臺北市西區門戶計畫臺北車站特定專用區C1/D1(東半街廓)土地開發案 環境影響說明書

環境影響評估審查委員會 第一次審查會 簡報

環境影響評估審查委員會 第二次審查會 簡報

環境影響評估審查委員會 第三次審查會 簡報

C1 施工期間安全維護

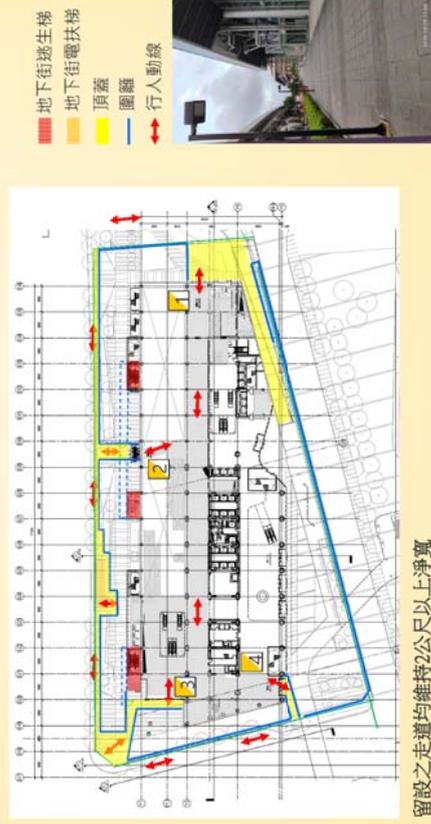
項次	審查意見摘要
1	P.6-6, 有關地形及地質, 由於臺北市曾有地層下陷之疑慮, 且鄰近於地下化之公共交通建築設施, 本案於建築地上2層及地下4層之建築上方增建CI(61層)及DI1(76層)之建築物內文中並未提及地層下陷之相關資訊, 故建議宜補充考量是否須研擬因應對策。
2	既有設施設計時, 對於本西區門戶計畫之建設, 整體考慮到的載重與目前計畫建設之預估是否相符, 包括停車場、綠化之盛土載重之考量等。
3	未來施工安全之考量, 有何萬全之考量, 包括施工中進出入、避免掉下物, 尤其在颶風季如何達到零工安。
4	本案未來進行施工時, 下方之桃園機場捷運仍將持續營運, 有關乘客及出入行人之安全維護事項將如何規劃及運作, 宜予補充。
5	施工計畫經相關單位同意後, 請檢附會議紀錄告知環保局。

- 施工期間會在各出入口及基地四周設置安全圍籬及有頂蓋的走廊確保旅客及行人動線暢通及安全。

留設之走道均維持2公尺以上淨寬

餐廳排氣剖面示意圖

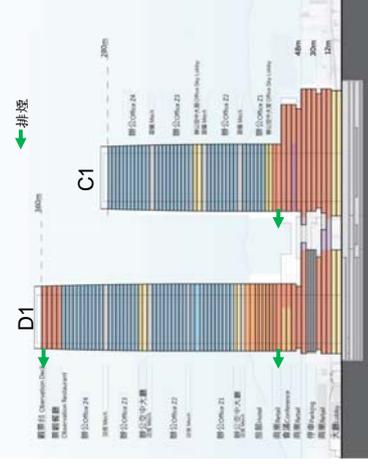
項次	審查意見摘要
1	應P.7-12表7-11本案有中式餐飲112家、西式餐飲44家、日式餐飲26家、其它20家，總共202家，其煙囪大小、高度、排放量如何?如何評估餐飲業排氣對空氣品質(包括異味)之影響?
2	建議施工期間與營運期間之施工機具及運輸車輛應選用符合規範之低污染油品，以減少空氣污染物產生。另PM _{2.5} 對人體危害大於PM ₁₀ ，建議於施工期間應設置PM _{2.5} 微型感測器，監測開挖及出土期間之PM _{2.5} ，以保障勞工環境安全衛生。
3	餐飲業分佈及其排煙系統。
4	餐飲業賣場之排油煙控制，是否考量較室內空氣品質標準嚴格?

- 本案預估引進202家餐廳，總排氣量25,734.8m³/min。
- D1棟高樓景觀餐廳，規劃排氣墩2處設置於D1棟屋頂(距地面360公尺)
- 其餘餐廳位於C1棟及D1棟低樓層，規劃排氣墩8處設置於機械層向西排放(距地面72公尺)。

- 本案各餐飲設施，於排油煙系統中設置水幕式煙罩，集中收集經靜電集塵器等設備去除油煙臭味，且廢氣排放口未直接吹向鄰近窗戶、門或影響行人。

污水納管

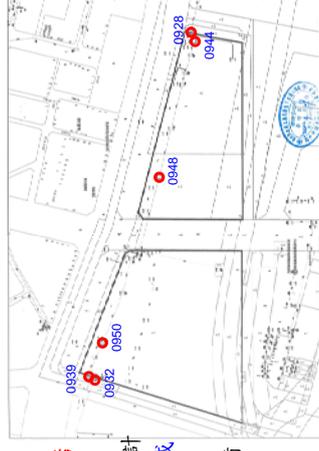
項次	P.7-4，有關供水方式，其噴灌用水中提及若雨水回收不足，則改用泳池回收水，內文未提及泳池之設施，建議宜補充說明其設施規劃之位置、用水量及清理泳池頻率等相關內容，以利了解其設施之規劃情形；另泳池回收水可能含有消毒之化學物質，其作為洗滌用水，建議宜說明其設施規劃之使用消毒方式，以利作為後續使用回收水之評估。
2	餐飲業排入污水下水道前，如何集中除油，以免個別處理，無法掌握排出水質。
3	全棟大樓污水集中接入公共污水下水道之接合井位置，以及消能之考量。
4	污水納入下水道系統，回收水主要為兩水。建築物內是否規劃中水道、再利用方式、及水量多少？

- 要求各餐廳或廚房排水設置**油脂截留器**，再集中經**大型油脂截留器**處理。
- 本案依109年9月4日會勘紀錄，污水預計排放至既有人孔編號D1棟0950或0939或0932，C1棟0948或0964或0944。
- 並依「臺北市污水下水道用戶排放設備設置申請及變更設計行政審查項目表」設置消能設施。

施工期間營建廢棄物處理說明

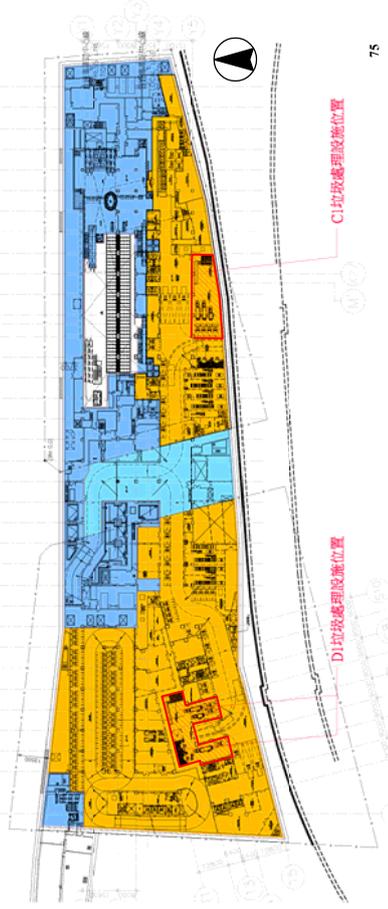
審查意見摘要	
項次	
1	P.7-27, 有關剩餘土石方, 建議宜說明施工期間開挖之剩餘土石方及產出之營建廢棄物暫存之位置及方式, 以利提升說明書之完整性。
2	廢棄物收集系統, 暫存區及集中分類之空間及計畫。

- 營建廢棄物規劃至德展土石方及營建混合物處理場、亞太營建廢餘土石方及營建混合物資源處理場或其他合法收容場所。
- 本案預計區分磚塊類、混凝土塊類、營建廢棄物類、塑膠類、木材類、金屬類等, 並於基地內規劃適當地點暫置。

餐廳排氣剖面示意圖

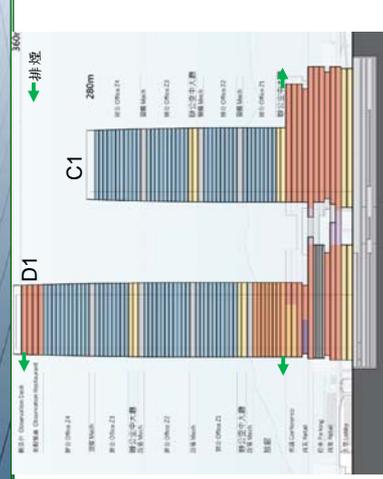
項次	審查意見摘要
1	第一次審查會議結論，有關空污防制提出因應方案。

- 依臺北市政府環境保護局-餐飲業污染防制技術宣導手冊，餐飲業類型區分為中式(112家)、西式(44家)、日式(26家)、速食(4家)、複合式(6家)及其他(10家)等，概估共202家，總排氣量25,734.8m³/min。
- D1棟**高樓景觀餐廳**，**規劃排氣墩2處**設置於D1棟屋頂。
- 其餘餐廳位於C1棟及D1棟低樓層，**規劃排氣百葉8處**設置於機械層向東、西兩側排放(距地面72公尺)。

植栽規劃說明

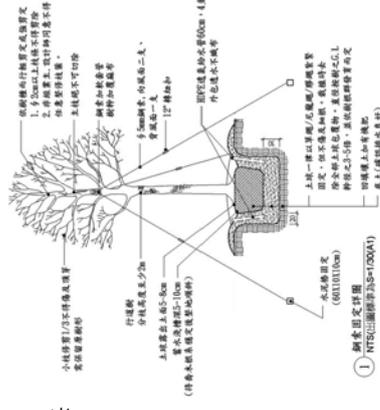
| 1 | 第一次審查會議結論，有關植栽規劃提出因應方案。 |

- 本案立體綠化植栽槽將留設適當寬度、並規劃樓板降板深度（**喬木覆土1.5m、灌木0.6m、地被0.3m**）。
- 同時兼顧樓板防水及優良**排水系統**。
- 槽內設置**透氣管**。
- 考量陽性及陰性植栽特性，植栽選擇評估**耐風、耐陰**性樹種。
 - 基地北側種植**紅楠**。
 - 南側配合空間規劃種植**苦楝、楓香、樟樹**等樹種。
 - 東側考量為受風面因此種植**抗風**之**小喬木黃槐、石斑木、台灣冬青**等。
 - 西側則因腹地不足並未規劃**喬木**配置。

自行車車位規劃

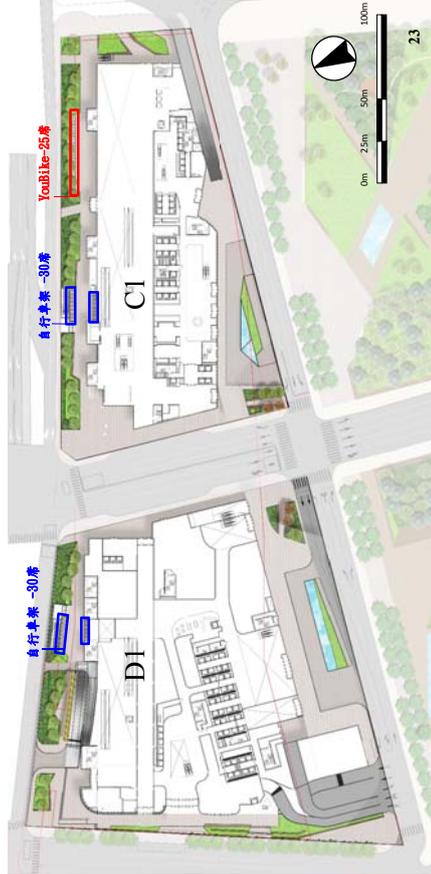
- 1 針對本案及周邊停車場供給數量予以通盤檢討。
- 2 請提出本案C/D及周邊交通管理計畫，包含整體停車場管制策略、人流串聯及智慧交控。
- 3 此案距臺北車站的步行時間？是否能再提高綠色運具或大眾捷運使用率？減少交通擁塞問題。
- 4 目前綠運具並未考慮自行車之停車位，為鼓勵主動運輸，應在1F附近設置自行車位，請提出可設置自行車位的數目。
- 5 交通衝擊是否已考量鄰地交6、交8使用規劃，是否已確認是做為廣場及公園綠地使用。
- 6 停車供給合理性學證說明合理性。
- 7 強化說明基地與週邊開發基地的人流銜接動線，以利整體區域的人流活動串接。
- 8 C/D開發成功與否，必須倚賴整體區域的交通改善，請臺北市政府擬定該區的交通管理計畫，特別是停車場管理政策，並建議都市發展局研擬地下及高架人流銜接計畫。
- 9 「納入TOD及MaaS等先進交通管理策略」請提出具體作為。

- D1基地北側設置自行車車位30席及C1基地北側設置自行車車位30席，合計共60席。
- C1基地1F東北側預留空間供市政府設置YouBike(約25席)使用。

賸餘土石方量

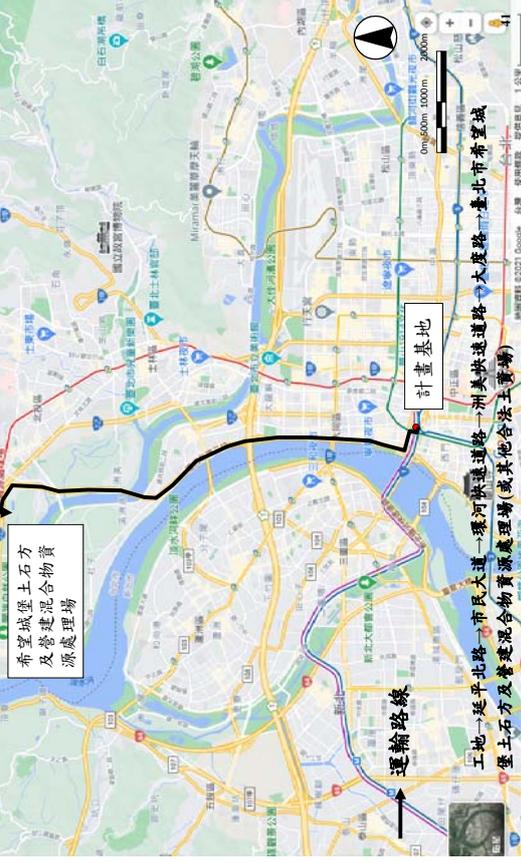
項次	審查意見摘要
1	針對土方量增加提出說明。
2	新增土方量後3,680m ³ 變為2萬7,812.7m ³ ，宜補充土方運輸計畫與路線、車次等，交通影響、空氣影響有必要也需一併評估。

- 原規劃基地南側設置臺北長廊及D1東半街廊地下層上方之裙樓擴大區域，故將有少量挖方。
- 現另為提高行人通行品質，臺北長廊由原6m寬增加至10m寬、增加迴廊與CID1裙樓串聯、向南跨越北平西路與交六/交八連結及向東延伸至台北車站，考量結構載重需求，保守以厚板基礎概估，且部分區域需配合新增基樁。預估如下：
1. C1土方量為4,489.2 m³。
 2. D1土方量為16,873 m³。
 3. 新增交六土方量2,862.45 m³。
 4. 新增交八土方量1,877.7 m³。
 5. 新增東延段基礎土方量1,710.3 m³。
 6. 總計賸餘土石方量為27,812.7 m³。
- 施工階段廢棄土石方以即挖即運方式，不於區內儲存廢棄土石方。

餐飲業分佈及排油煙控制

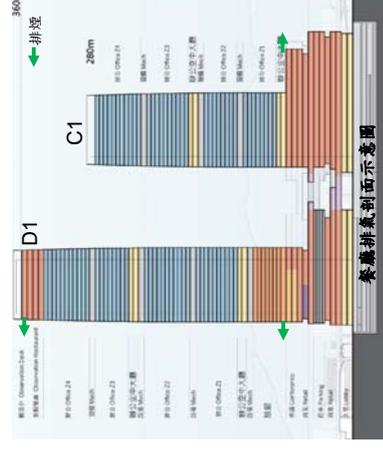
項次	審查意見摘要
1	環境監測計畫中，應明訂空氣品質監測地點應設於主要施工處之下風處，同時，在營運初期也應監測空氣品質，直到兩年監測期滿若無明顯空污惡化情形，可申請停止監測。
2	監測所使用之PM _{2.5} 微型感測器，應選擇經校正後，具正確數值之微型感測器，最好能即時呈現數據，以昭公信。
3	請說明PM _{2.5} 微型感測器之布建數量及區位規劃，是否配合施工樓層而做垂直增設？
4	有關空氣品質餐飲業排氣之影響，所採兩種模式結果增量相差達四倍。另敏感受體之選擇不當，C、D兩棟互相影響，以及交6、交8與附近地面人為活動區。
5	空污防制方面，餐飲業部分應承諾在營運期間使用空污防制效率達90%之空污防制設備，也應承諾將此點寫在未來招商公告及委託經營契約書中，並確實執行。

- 依臺北市政府環境保護局-餐飲業污染防治技術宣導手冊，餐飲業類型區分為中式(112家)、西式(44家)、日式(26家)、複合式(6家)及其他(10家)等，概估共202家，總排氣量25,734.8m³/min。
 - D1棟高樓景觀餐廳，規劃排氣墩2處設置於D1棟屋頂。
 - 其餘餐廳位於C1棟及D1棟低樓層，規劃排氣百葉8處設置於機械層向東、西兩側排放(距地面72公尺)。
